MCK0392 ile MCK1070 kitleri arasındaki temel farklar

MCK0390, MCK0392 ve MCK1070 zincir kitleri, HYUNDAI ve KIA tarafından üretilen bazı araçların dağıtım sistemini değiştirmek için tasarlanmıştır.

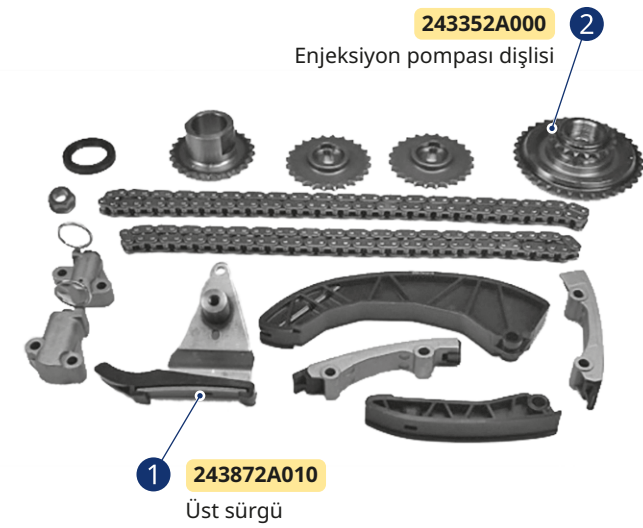
İki bileşende bazı değişikliklerin yapıldığına dikkat edilmelidir: **Üst sürgü ①** ve **enjeksiyon pompası dişlisi ②**.

Bu kitte, enjeksiyon pompasını kontrol eden dişli düz ön tarafı gösterir. Bunun yerine, arka taraf küçük hatveyi göstermektedir. Delik pürüzsüzdür.

Bu kitte, enjeksiyon pompasını kontrol eden dişli küçük hatveli ön tarafı gösterir. Arka taraf ise yukarı kalkmış kenarı gösterir. Delik yivlidir.

Enjeksiyon pompası mili, dişli yivi ile eşleşen frezeyi/tırnak gösterir ve direnci iyileştirir.
